三菱電機ACサーボシステム
セールスとサービス

No. 26-32

回生オプションの端子台変更のお知らせ

表1. 端子台の変更

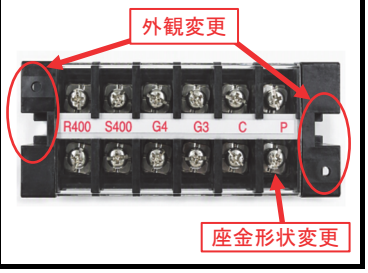
端子台の変更に伴い外観、座金形状を変更いたします。また、端子ねじ締付トルクが2.0［N・m］から2.4［N・m］に変更になります。端子ねじサイズに変更はございません。
なお、本変更に伴う製品の機能、性能への影響はございません。
